## Informace zákazníkům - květen 2008 Novinky ve výrobním programu systémové techniky

### 1) nová tepelná čerpadla vzduch/voda:

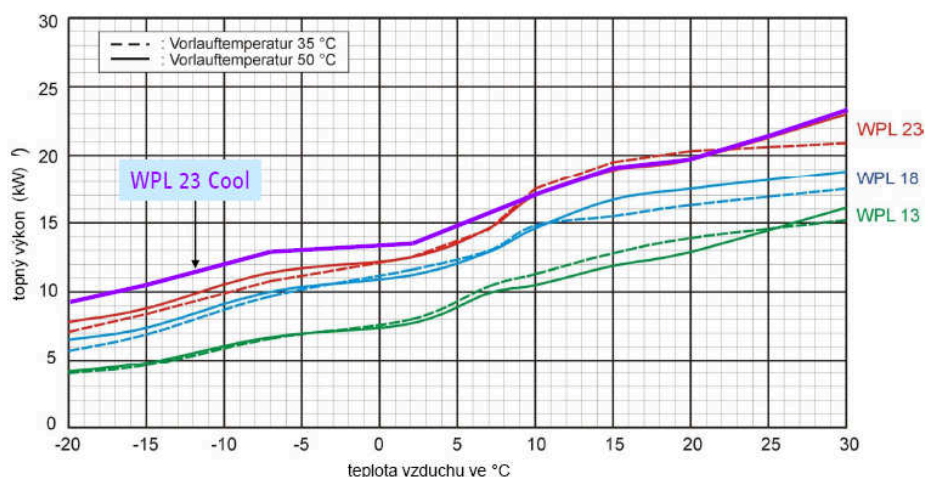
U **nových** tepelných čerpadel je použit nový chladicí agregát vyvinutý pro tepelná čerpadla WPL 13 -23 cool, který mimo jiné obsahuje elektronicky řízený expanzní ventil, stejnosměrný ventilátor a další progresivní technické inovace, směřující díky optimalizaci chodu chladicího okruhu k zvýšení topného faktoru (viz. obr. porovnání výkonové charakteristiky WPL 23 a WPL 23 Cool/E).
